Věc: Stanovisko dotčeného orgánu k návrhu záměru: „Plán společných zařízení – komplexní pozemkové úpravy v katastrálním území Dolní Habartice“ („dále jen „záměr“)

**Akce: Komplexní pozemkové úpravy
v k. ú. Dolní Habartice**

Vyjádření ke komplexní pozemkové úpravě v katastrálním území Dolní Habartice

dovolte, abychom reagovali na Vaši žádost, ve které nás žádáte o vyjádření k Plánu společných zařízení – komplexní pozemkové úpravy v katastrálním území Dolní Habartice.

ROZHLÍDEOVÉ TROJÚHELNÍKY DLE ČSN 73 6109
PŘIPOJENÍ POULNÍ CESTY R-HC38
A SILNICE III/2637
KOPŮ V K. Ú. DOLNÍ HABARTICE
1:1000
03/2018

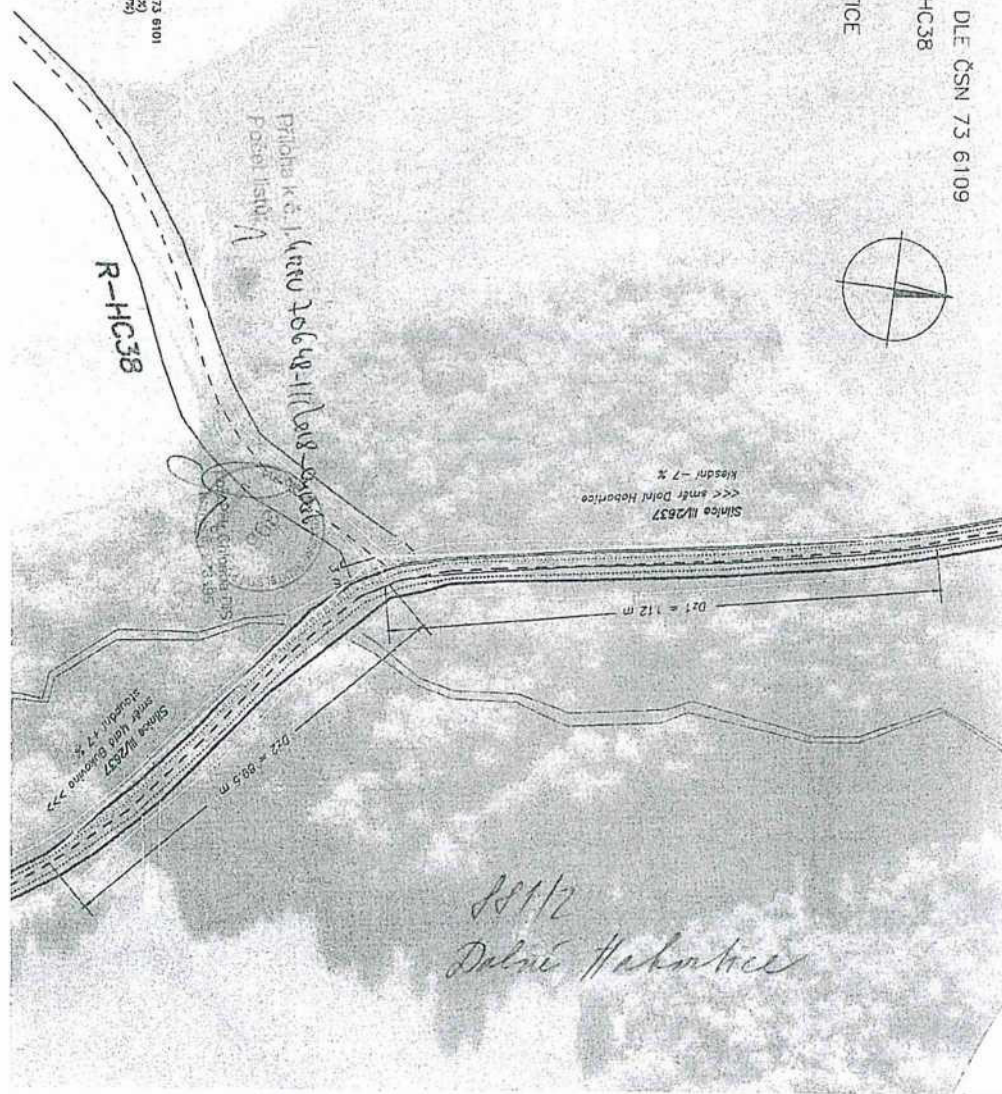
- komunikační připojení cest na silnici č. III/26223 v k.ú. Dolní Habartice bude provedeno takovým způsobem, aby nemohlo docházet k vytékání povrchových či jiných vod z prostoru na silniční pozemek ani ze silničního pozemku do prostoru připojení a aby bylo zajištěno řádné odvodnění silnice v dotčeném úseku,
- v místech připojení cest bude ve stávajícím příkopu zřízen propustek z trub o jmenovité světlosti min. 400 mm, čela propustku budou zpevněna. Povrch připojení bude zpevněn tak, aby vyhověl předpokládanému dopravnímu zatížení a byl snadno čistitelný.
